SOLICITUD DE PROPUESTA (SdP)

FONADEP SdP URU/16/002-02 "Proyecto Ejecutivo de Ingeniería de Infraestructura vial y pluvial del Barrio Parque – La Paloma, Rocha"

NOTA ACLARATORIA N°1 y ENMIENDA N°2

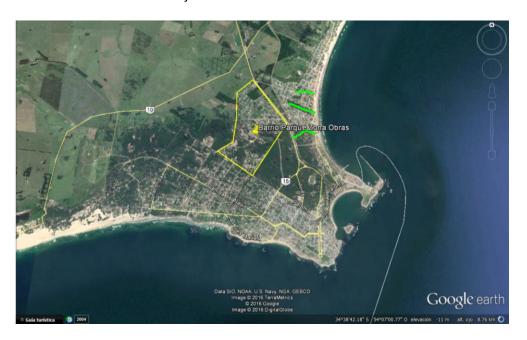
CONSULTA 1. "Área total a ser considerada que será afectada por el proyecto, de ser posible especificar cantidad de manzanas y longitud total de caminos y calles."

El área correspondiente a proyecto ejecutivo vial y pluvial comprende el Barrio Parque (entre Ruta15 y calle Paloma, y entre continuación Avda. Central y Continuación Calle 17), siendo la zona de obra el perímetro amarillo indicado en foto adjunta:

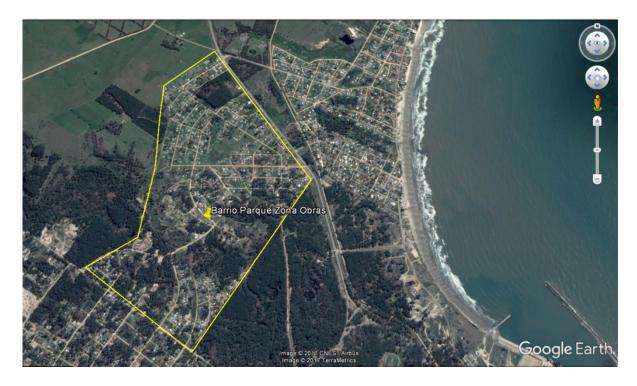
CONSULTA 1: ¿Cuál es exactamente el área de proyecto a realizar obras viales y microdrenaje? ¿Se la podría delimitar en forma gráfica?

RESPUESTA 1: Ver imagen siguiente. Los limites gráficos amarillos quedan incluidos en el estudio, salvo resolución vial en sector de Ruta 15.
